ACLARACION a la Norma Mexicana NMX-J-521/1-ANCE-1999, cuya declaratoria de vigencia se publicó el 12 de julio de 1999.

ACLARACION A LA NORMA MEXICANA NMX-J-521/1-ANCE-1999, CUYA DECLARATORIA DE VIGENCIA SE PUBLICO EN EL DIARIO OFICIAL DE LA FEDERACION EL 12 DE JULIO DE 1999.

Aclaración a 2.4.6, dice:

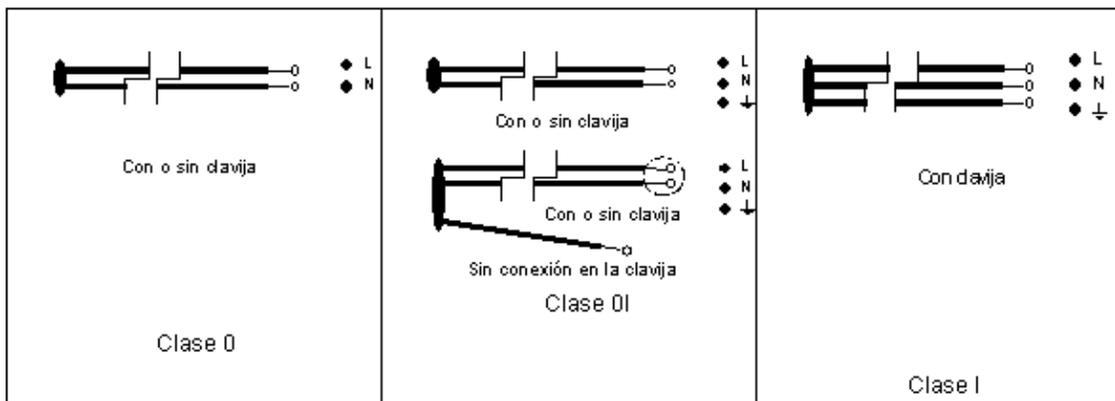
2.4.6 aparato clase 0I: aparato que tiene al menos un **aislamiento básico** en su totalidad, y que está provisto con una terminal para puesta a tierra pero con un cable de alimentación sin conductor para puesta a tierra y una clavija sin contacto para puesta a tierra que no puede ser introducida en un enchufe con contacto para puesta a tierra.

2.4.6 aparato clase 0I: aparato que tiene al menos un **aislamiento básico** en su totalidad, y que está provisto con una terminal para puesta a tierra pero con un cable de alimentación sin conductor para puesta a tierra y una clavija sin contacto para puesta a tierra que no puede ser introducida en un enchufe con contacto para puesta a tierra.

NOTA - Para considerar a un aparato como clase 0I, se requiere que tenga una terminal a tierra o un marcado de puesta a tierra (sin conexión física a tierra). Ejemplos:
